**Oggetto:** Autorizzazione alla costruzione ed esercizio di una variante aerea all'elettrodotto 220 kV n. 221 "Tavazzano Est - Sarmato". Opere site nel Comune di Castel San Giovanni (PC).  
Trasmissione delibera di intesa.  
**EL-340**

**Oggetto:** INTESA AI SENSI DELLA L. N. 290/04 E DELLA L.R. N. 20/00 RELATIVA ALLA LOCALIZZAZIONE COSTRUZIONE ED ESERCIZIO DI UNA VARIANTE ALL'ELETTRODOTTO 220 KV "TAVAZZANO EST - SARMATO" N. 221 NEL COMUNE DI CASTEL SAN GIOVANNI (PC)

Progetto: Costruzione ed esercizio di una variante aerea all'elettrodotto a 220 kV "Tavazzano Est - Sarmato", tra i sostegni nn. 83 e 86. Opere site nel Comune di Castel San Giovanni (PC).

**Posizione n. EL-340**

- planimetria catastale-canal di bonifica-elettrodotto

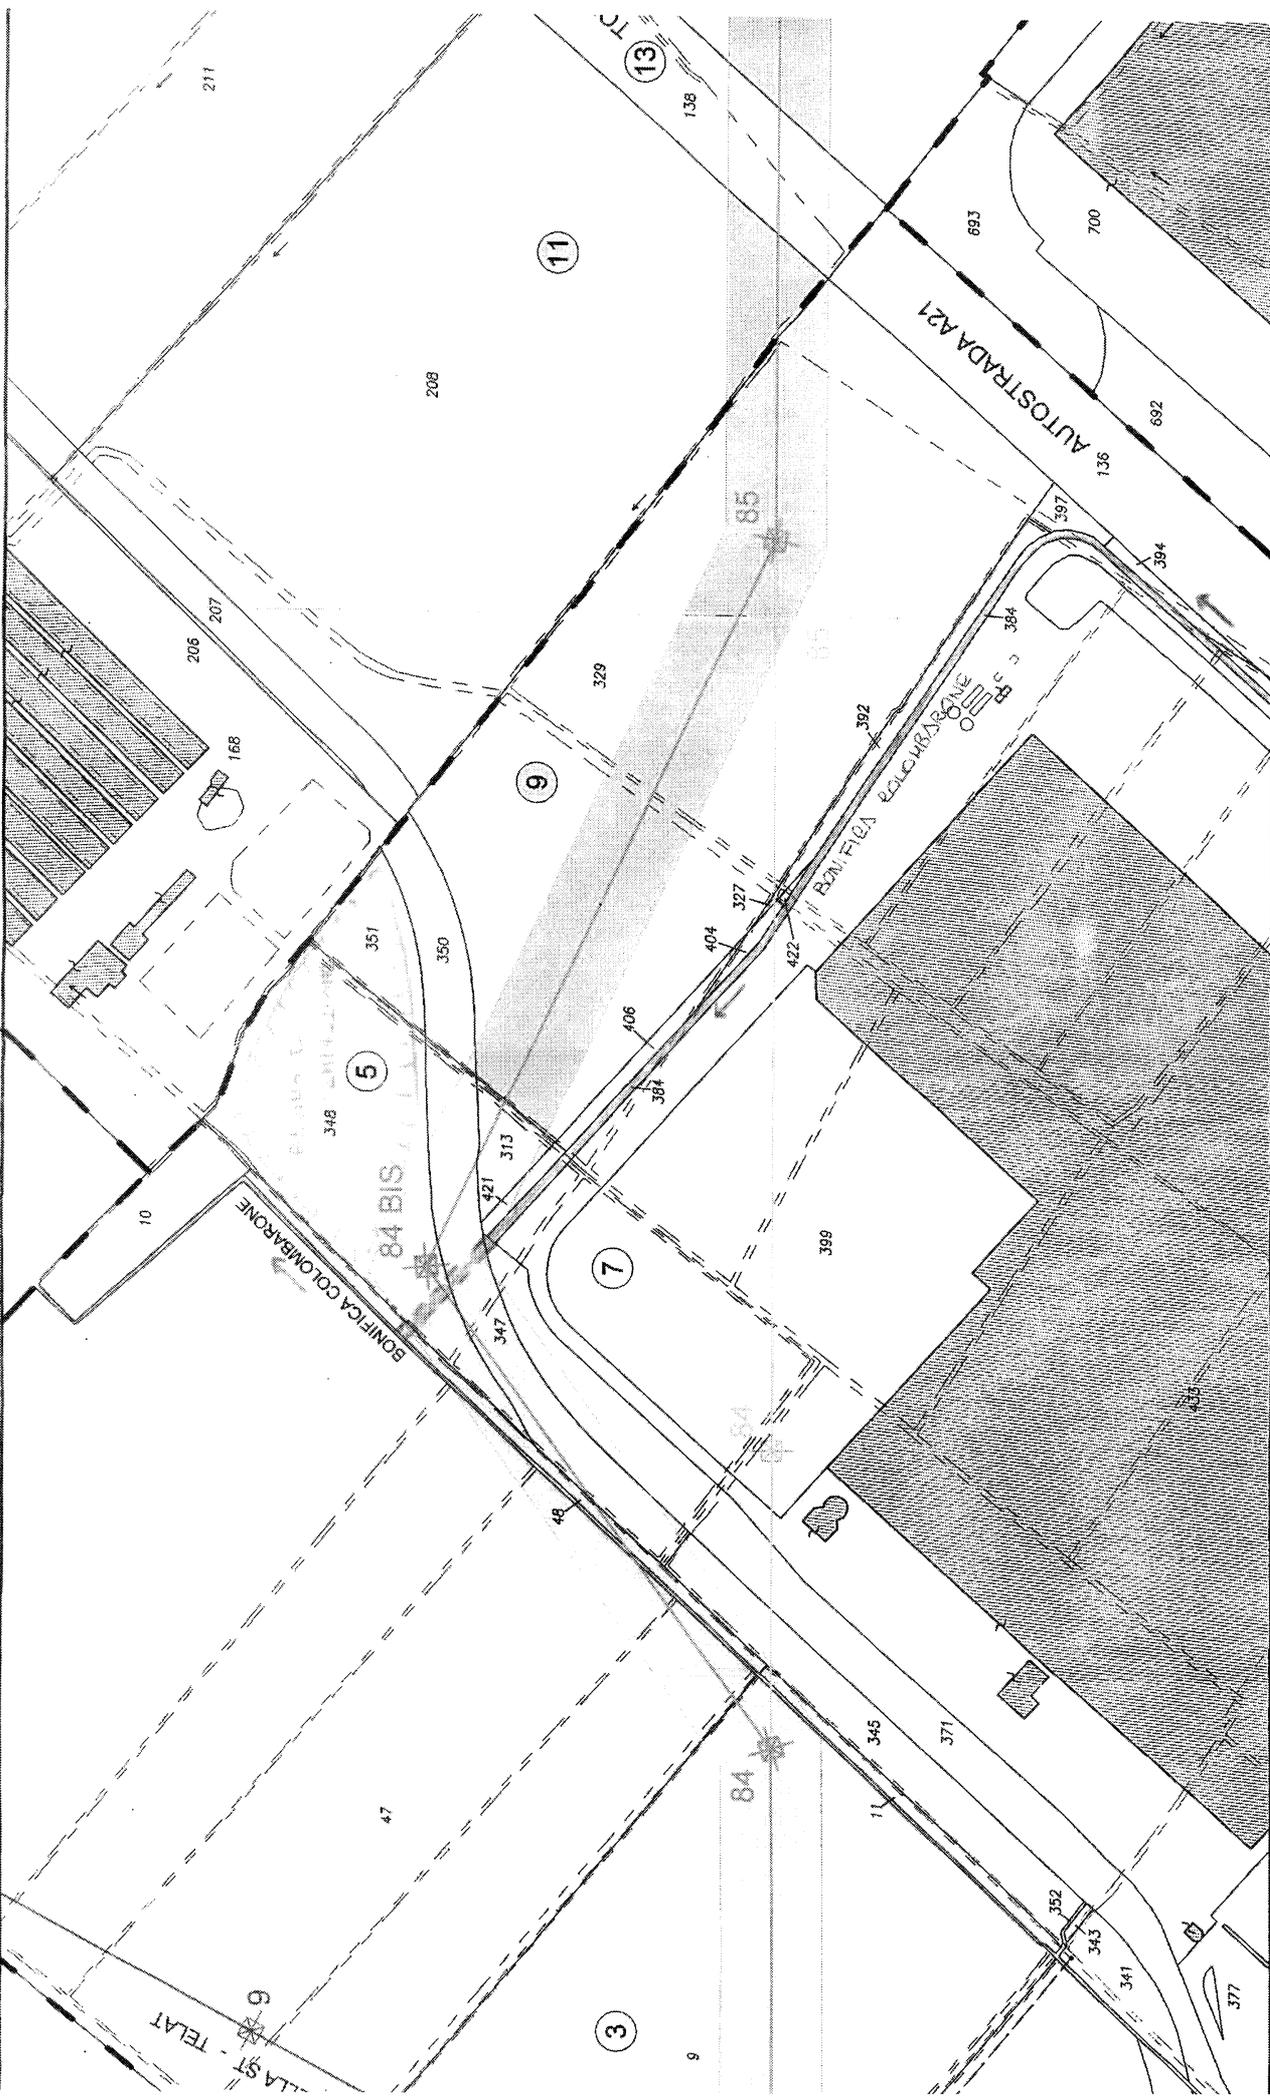
- si riscontra che il nuovo sostegno n°84 bis sarà ubicato sul Mappale n.348 del Foglio n.6 e, in particolare, verrà posizionato nella porzione di "area interclusa" tra la nuova strada comunale, il bacino di laminazione, il canale consortile Bonifica Colombarone, con direzione ovest-est e l'omonimo canale consortile Bonifica Colombarone, con direzione sud-nord (come risulta in planimetria allegata alla presente);
